弊社製塵芥車のリコール実施に関するお知らせ

新明和工業株式会社

別紙 改善箇所説明図

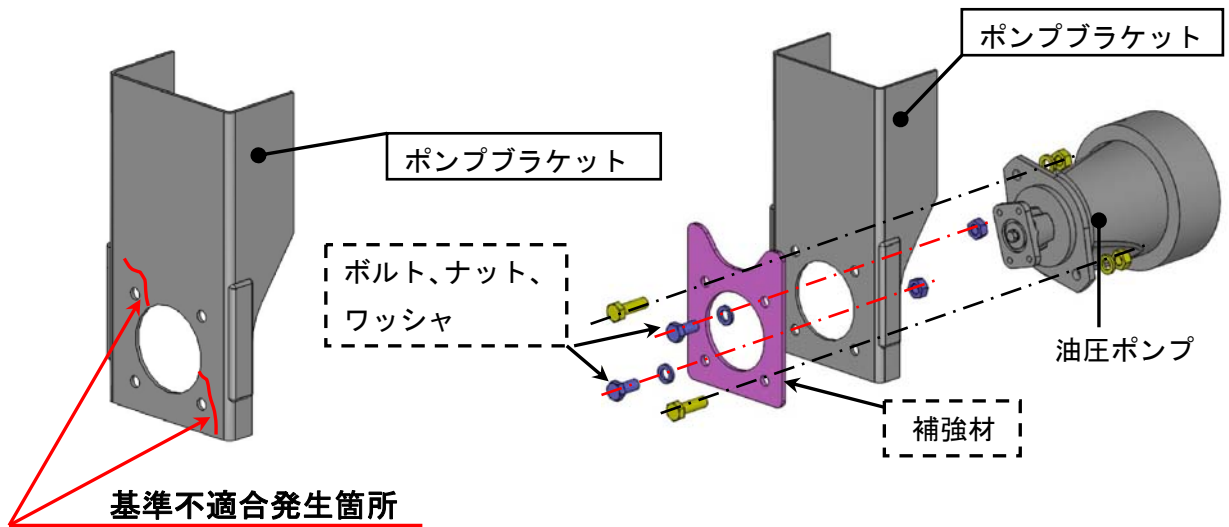
塵芥車において、作業用油圧ポンプの取付ブラケットの強度が不足しているため、走行時等による振動で亀裂が生じるものがあります。そのため、そのままの状態で使用を続けると、亀裂が進展し、最悪の場合、当該取付ブラケットが破断し、油圧ポンプが脱落するおそれがあります。

塵芥車において、作業用油圧ポンプの取付ブラケットの強度が不足しているため、走行時等による振動で亀裂が生じるものがある。そのため、そのままの状態で使用を続けると、亀裂が進展し、最悪の場合、当該取付ブラケットが破断し、油圧ポンプが脱落するおそれがある。

全車両、取付ブラケットに補強材を追加する。

なお、当該ブラケットに亀裂がある場合は、亀裂箇所を溶接補修した上で補強材を追加する。

改善実施済車両には、運転者席ドアロックストライカー付近に No. 3948 のステッカーを貼付する。
